本資料のうち、枠囲みの内容は、機密事項に属しますので公開できません。	柏崎刈羽原子力発電所第7号機 工事計画審査資料	
	資料番号	KK7補足-04 r1
	提出年月日	2022年 4月 21日

柏崎刈羽原子力発電所7号機

設計及び工事計画届出書

指摘事項に対する回答

第2図 設工認の各プロセスに関する体制

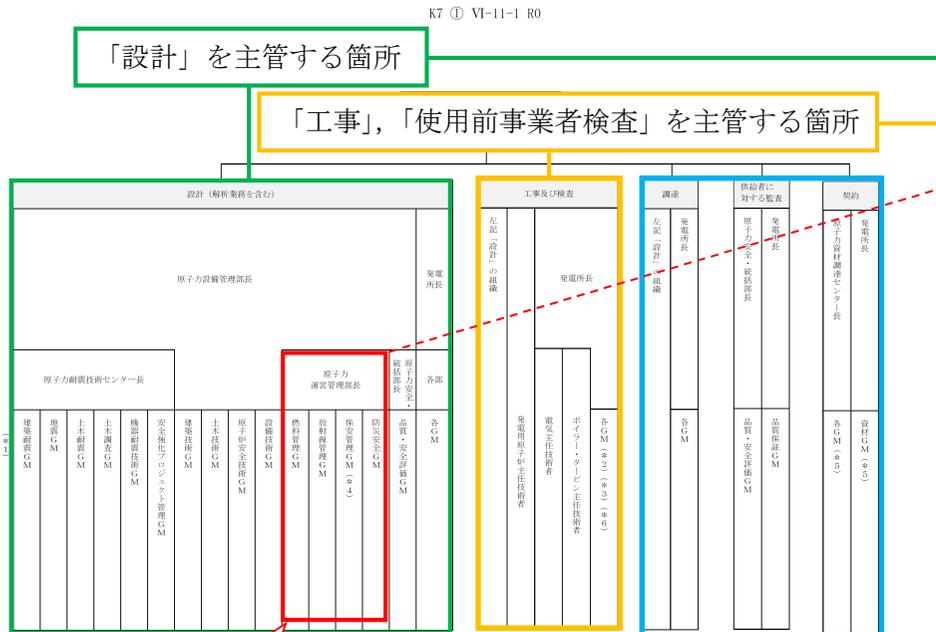
No.	指摘事項	回答	記載箇所
23	3.1.1～3.1.3の記述とP.6第2図及びP.7第1表の関係を整理し、説明すること。	別途補足資料 (KK7 補足-09) にて説明いたします。	VI-11-1 設計及び工事に係る品質マネジメントシステムに関する説明書 P.4

P.4 3.1.1～3.1.3 の記述と P.6 第 2 図及び P.7 第 1 表の関係を整理した結果を示す。

⇒3.1.1 は、第 2 図に示す体制で「3.2 設工認における設計、工事及び検査の各段階とそのレビュー」及び「3.3 設計に係る品質管理の方法」に示す通りの設計となっていることを審査・承認すると記載しており、第 2 図は設計及び工事認可申請（届出）の各プロセス（3.3～3.6）における承認者を明確にしている。

第1表に示す主管する箇所の承認者を第2図で明確にしている。
 (例)
 「3.3 設計に係る品質管理の方法」の主管箇所である“原子力運営管理部”の承認者は第2図に示す各グループマネージャが該当する。

第2図 寸法参照箇所

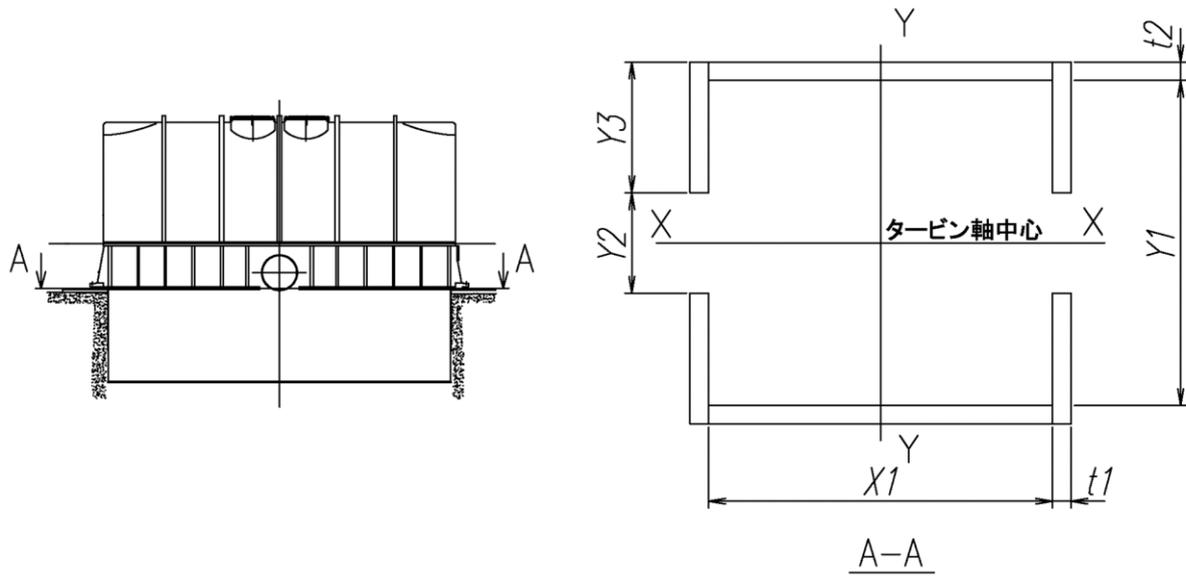
No.	指摘事項	回答	記載箇所
12	固有周期の計算方法は、水平方向のみでなく、鉛直方向についても説明する。 鉛直方向の計算が不要であることについて、添付資料の記載の見直しを検討すること。	<div style="border: 1px solid black; height: 150px; width: 100%;"></div> 添付資料に、鉛直方向の固有周期について追記しました。 また、補足資料（KK7 補足-11）に鉛直方向の固有周期の評価方法と結果をまとめました。	VI-4 蒸気タービンの耐震性に関する説明書 P. 5
追 2	2. 適用基準について、記載の検討を行う（適用基準の中に耐震重要度分類が入っている等）。	章番号の見直しを行いました。	VI-4 蒸気タービンの耐震性に関する説明書 P. 1
追 3	水平方向震動に注記で、建設時の図書を引用すること。	記載の適正化を行いました。	VI-4 蒸気タービンの耐震性に関する説明書 P. 13

低圧タービンの鉛直方向の固有周期計算は、水平方向と同様、第1図の通り下端固定の1質点系モデルでの計算を行う。

また式（2）に使用する各種寸法は、第2図の低圧タービン脚部（A-A 断面）から参照している。本寸法は外部ケーシングの外形のみを考慮しており、他のリブ等の構造物を考慮しておらず、評価上保守的な条件である。
